Příloha č. 2
Změnové listy

REKONSTRUKCE ČTYŘ ÚSEKŮ TT LIBEREC - JABLONEC N.N.

Změnový list číslo: **ZL014_2U_SO602.2**

Název části stavby dotčené změnou: **SO 602.2 - REKONSTRUKCE TT – NOVÉ KONSTRUKCE**

skály při realizaci SO 602.2

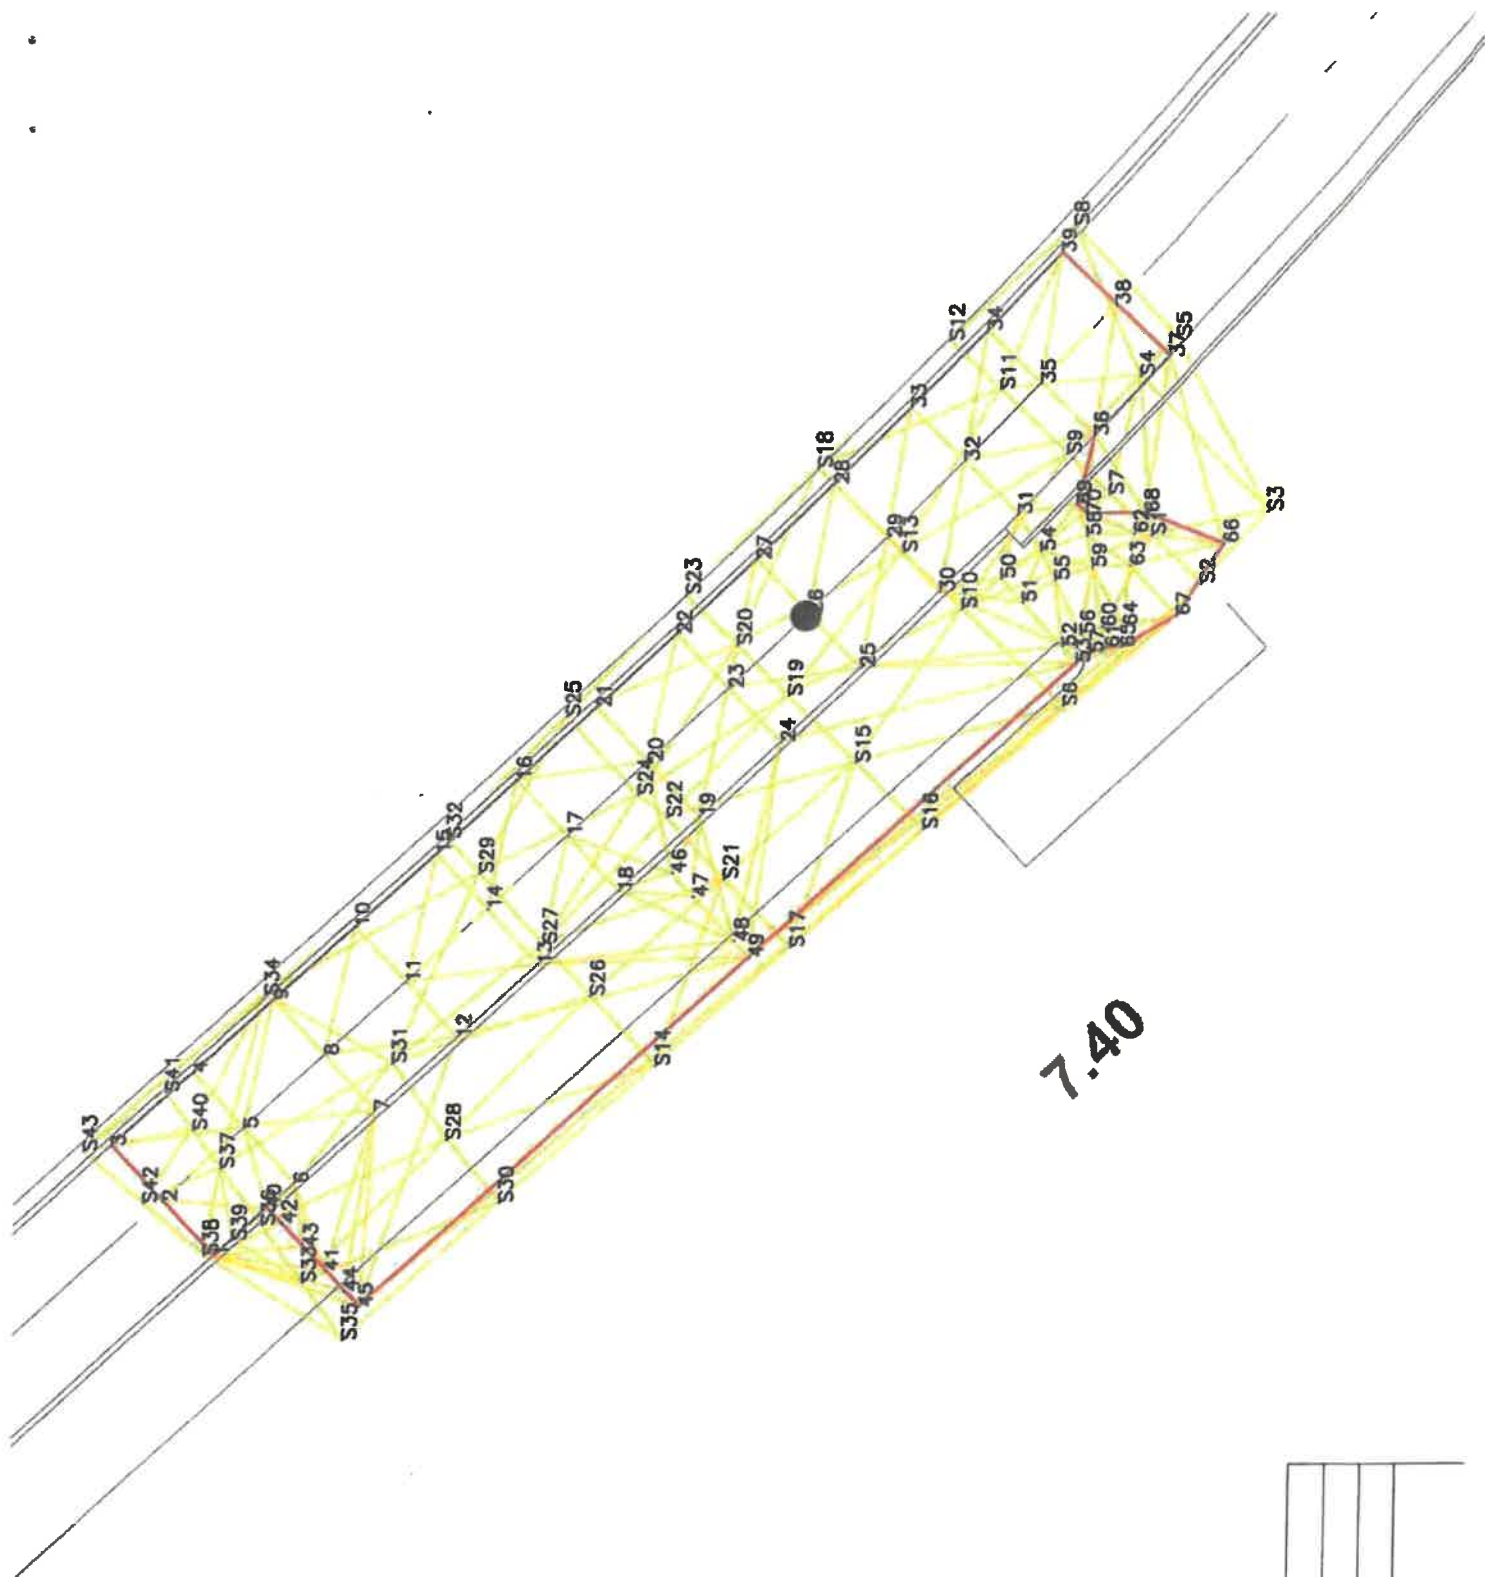
ÚČEL MĚŘENÍ: Zaměření skalního podloží v KM 7.150 – 7.200 a v KM 7.380 – 7.410 a výpočet kubatury odkopů skalního podloží na projektovanou úroveň výkopů

Kubatura v KM 7.150 – 7.200: **41.73 m³**

Kubatura v KM 7.380 – 7.410: **183.95 m³**

ZÁVISLOST NAPĚTÍ / DEFORMACE

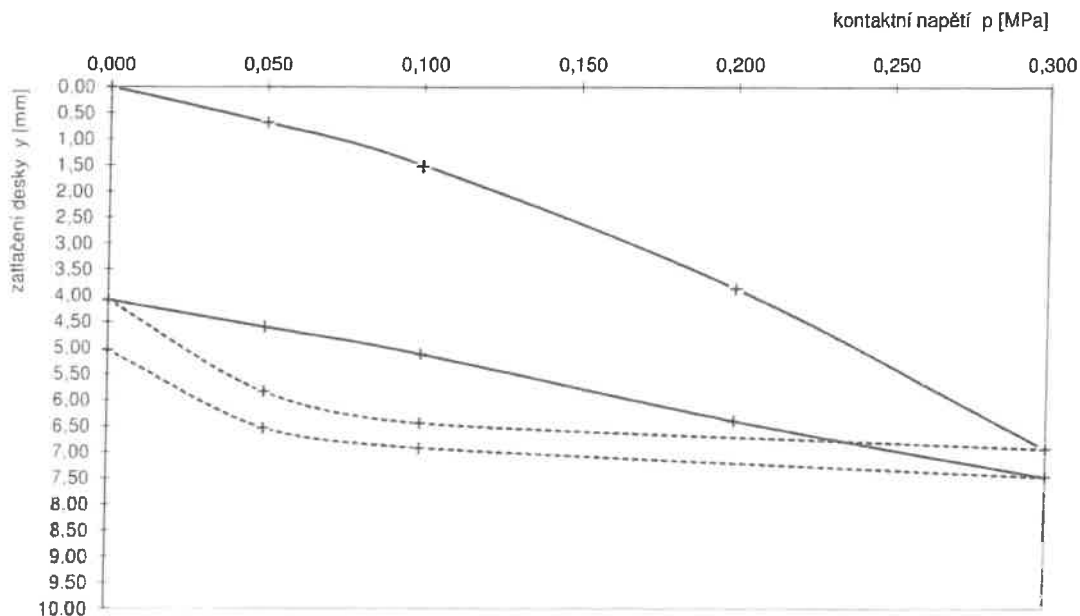
V průběhu prohlídky byla rovněž ověřena deformační odolnost podloží pomocí statické zatěžovací zkoušky dle ČSN 72 1006, příloha D. Byl naměřen modul přetvárnosti $E_{def,2} = 19,2$ MPa. Podrobné výsledky zkoušky jsou uvedeny v Protokolu o zkoušce č. 22 199 / 72.

Na základě zjištěných informací z polních geotechnických a laboratorních zkoušek lze konstatovat, že zeminy v úrovni základové spáry není vzhledem k jejich vysoké aktuální vlhkosti zhutnit na požadovanou míru zhutnění a současně je deformační odolnost zemín v podloží je velmi nízká. Během navazujících stavebních prací na opěrné zdi tak vzniká značné riziko, že dojde k degradaci zemín v podloží (změna konzistence zemín) a tím i nevyhovující únosnost základové spáry zdi.

1. Zeminu v podloží odtěžit v mocnosti min. 0,40 m. Odtěžení musí být provedeno hladkou lžící, aby nedošlo k nakypření zemin v podloží. Povrch po odtěžení nesmí být pojižděn technikou.
2. Odtěženou zeminu nahradit materiálem charakteru šterkodrtě frakce 0/63 mm, popř. betonovým recyklátem shodné frakce až do úrovně projektovaného podloží pod polštářem ze ŠD (základové spáry). Materiál musí být navážen čelně bez pojezdu zemin v podloží.
3. Zhutnění vrstvy sanace (ztužující vrstvy), přes kterou dojde současně i ke zhutnění zemin v podloží.
4. Provedení polštáře ze ŠD v předepsané tloušťce a pokračování dalších navazujících prací.

STAVBA: TT Liberec – Jablonec nad Nisou
ÚČEL MĚŘENÍ: Zaměření skalního podloží při výkopech IS SO 313, SO 347 v KM 7.680 – 7.770 a
výpočet kubatury

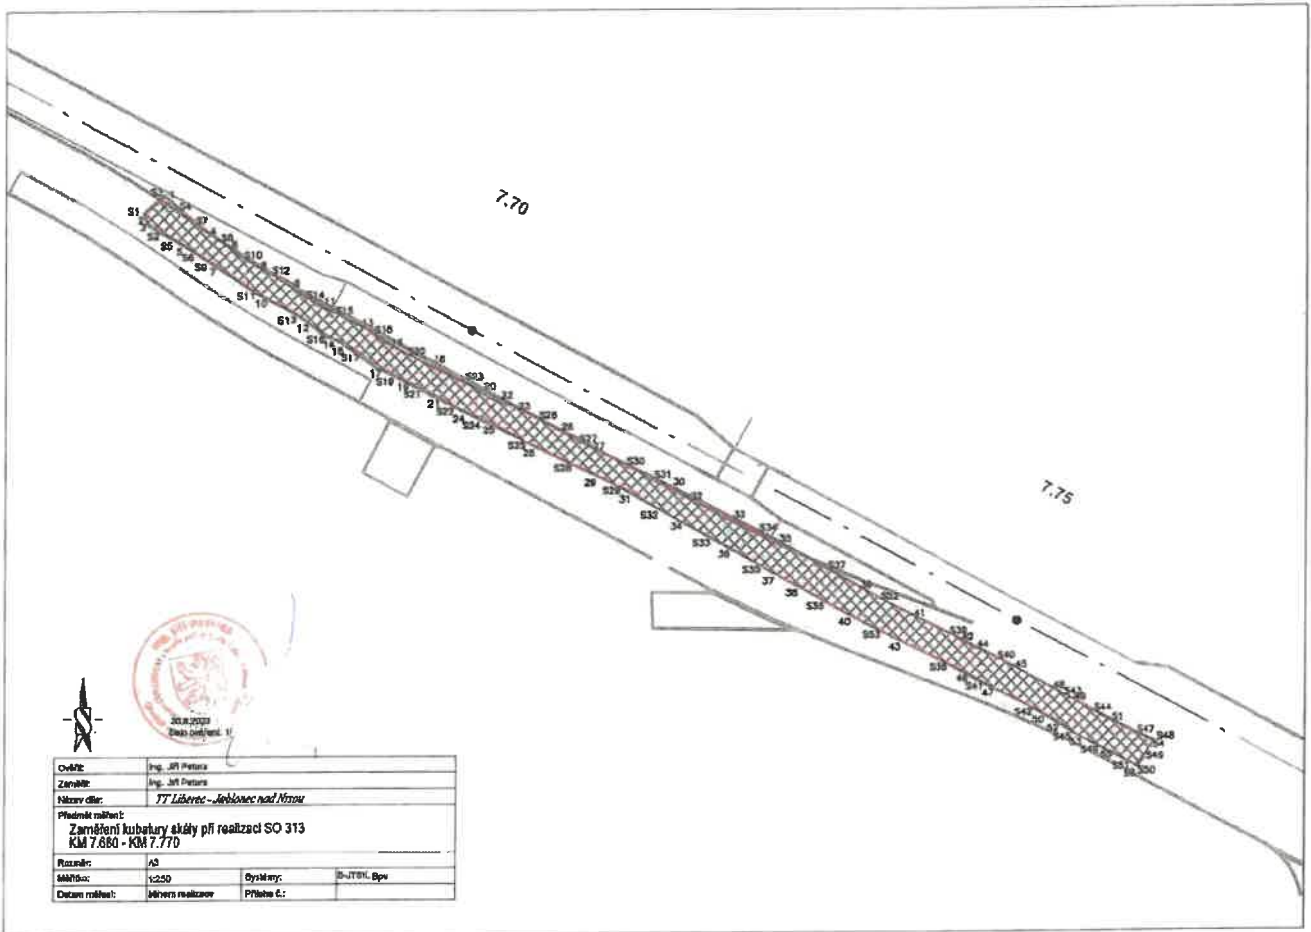
- Bylo provedeno odtěžení stávajících vrstev v mocnosti cca 0,4-1,0m, práce v nižších vrstvách již nebylo možné vzhledem k převažujícímu výskytu těžce rozpojitelných hornin realizovat plánovanými technologickými postupy dle projektu. S ohledem na intravilán obce zároveň nebylo možné provést rozpojení pomocí trhaviny, bylo nutné horninu navrtat pomocí specializované techniky a dále použít rozpojování hydraulickými klíny. Následně proběhlo strojní odklizení dolamovávek. Maximální mocnost rozpojení horniny v jedné etáži byla 0,5metru. Zjištění skutečného objemu rozpojované horniny pro účely kalkulace změn výkazu výměr bylo provedeno geodetickým zaměřením.
